Service-Information

Bremsscheibe mit integriertem Sensorring 24.0116-0216.1 Ford Transit.

200.055

Thema: Ersatz für Bremsscheibe 24.0116-0116.2

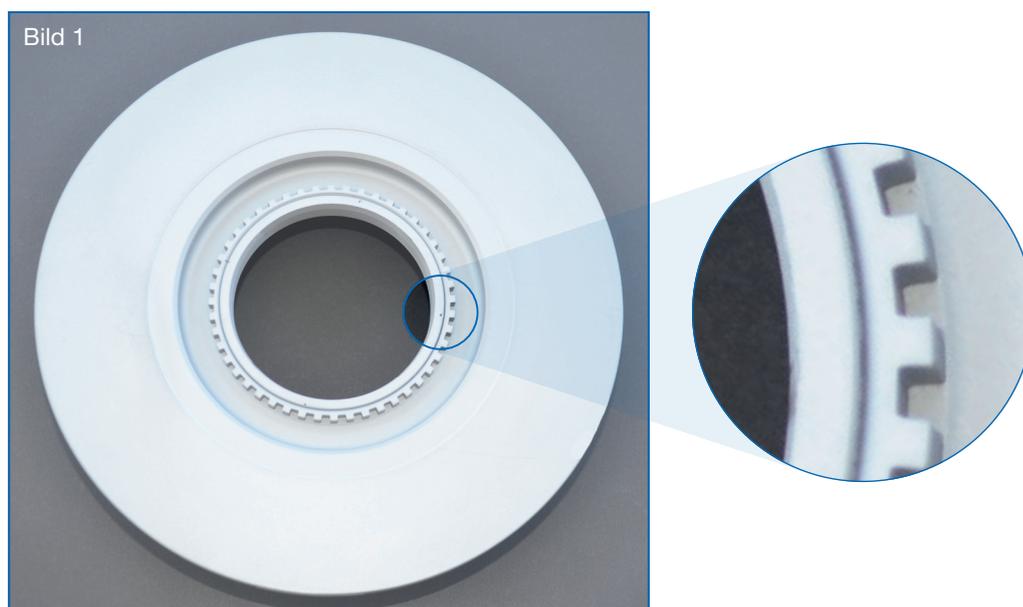
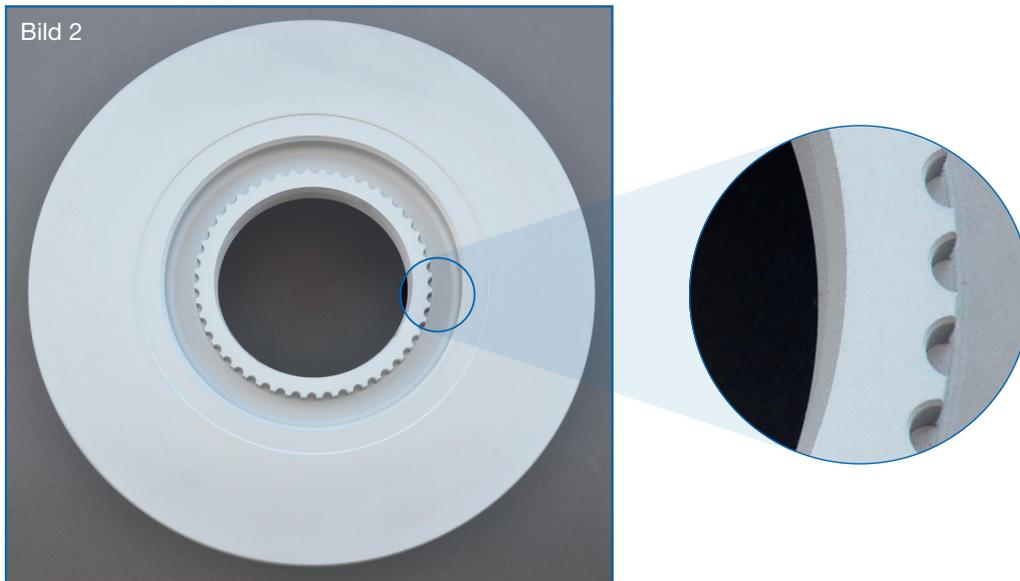
Die bisherige Bremsscheibe 24.0116-0116.2 wies einen aufgepressten Sensorring auf (Bild 1). Dies ist bei der Nachfolgesachnummer 24.0116-0216.1 nicht mehr der Fall. Hier besteht der Sensorring, zusammen mit der Bremsscheibe, aus einem Guss (Bild 2).

Die Integration des Sensorrings in das Gusswerkzeug bedeutet eine funktionale Verbesserung, da im Falle von sehr hohen Belastungen (Beispiel: schwer beladene Fahrzeuge, die aus hoher Geschwindigkeit stark abgebremst werden) das Risiko eines sich lösenden Sensorrings vollständig beseitigt wird.

Die Nachfolgesachnummer 24.0116-0216.1 ist nach der ECE R90 Norm homologiert (ECE-Nr.: E1 90R-02C0597 / 1038), und bereits ab Lager verfügbar.
